Projet d'usine de traitement et de valorisation de déchets non dangereux

déposé par la société Trifyl

**Avis de l'Autorité environnementale
sur le dossier présentant le projet et comprenant l'étude d'impact
(articles L122-1 et suivants du Code de l'environnement)**

Avis émis le : 25 août 2020

Figure 4 : carte sensibilité habitats sur le périmètre de Trifyl (source IDE Environnement)

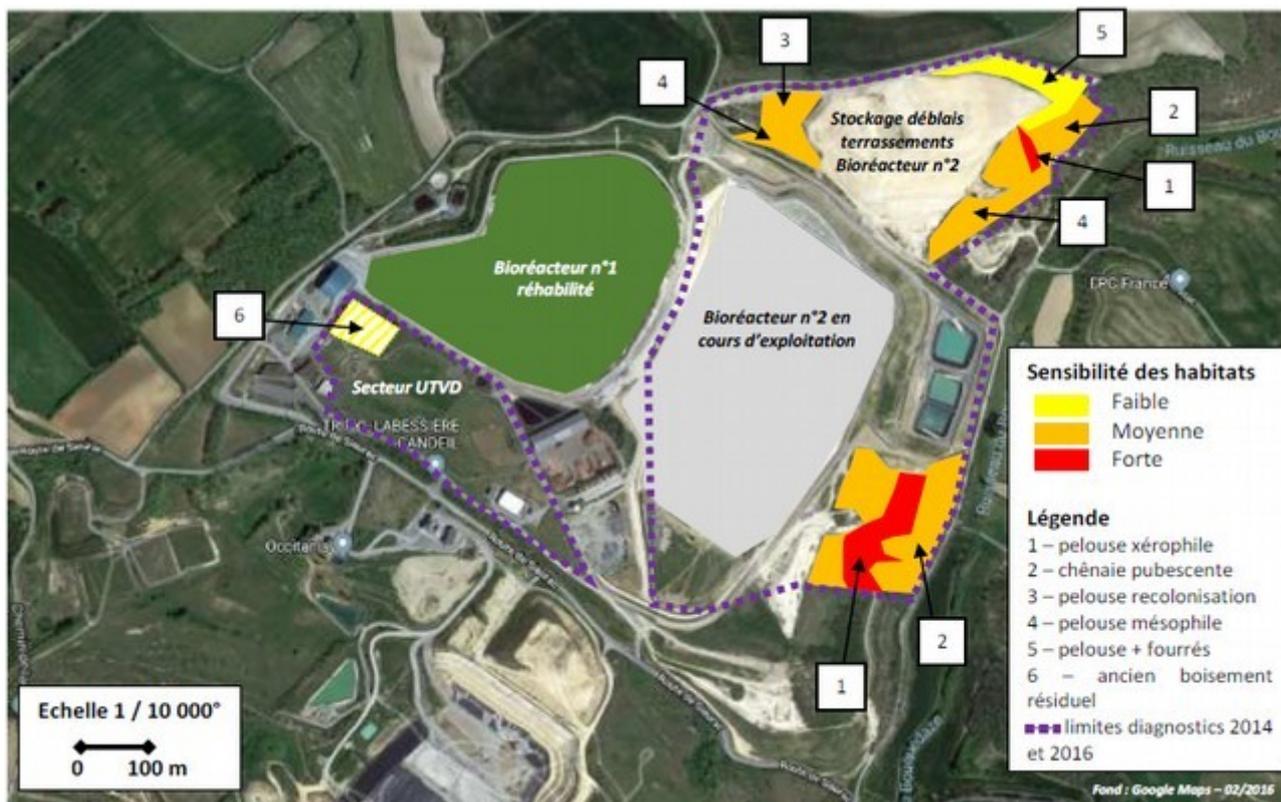
La MRAe constate la réalisation de ce défrichement qui est constitutif de ce projet global et aurait dû donc faire l'objet d'une évaluation des impacts avant toute intervention. Bien que les enjeux naturalistes du boisement résiduel semblent très faibles, il convient de démontrer très clairement que ce déboisement n'a pas eu d'impact sur la biodiversité ou de définir des mesures de réduction afin de limiter les impacts éventuels. La MRAe estime que la justification de ce déboisement n'est pas suffisante .

La MRAe recommande d'évaluer l'impact du déboisement des chênaies pubescentes et de proposer des mesures de compensation à la hauteur des impacts, en s'appuyant sur de la bibliographie et un protocole scientifique. La mesure devra être localisée, indiquer la surface prévue en compensation et les modalités de mise en œuvre et de suivi qui seront retenues. Par ailleurs, la MRAe recommande de préciser les mesures qui ont été suivies lors du déroulement du déboisement.
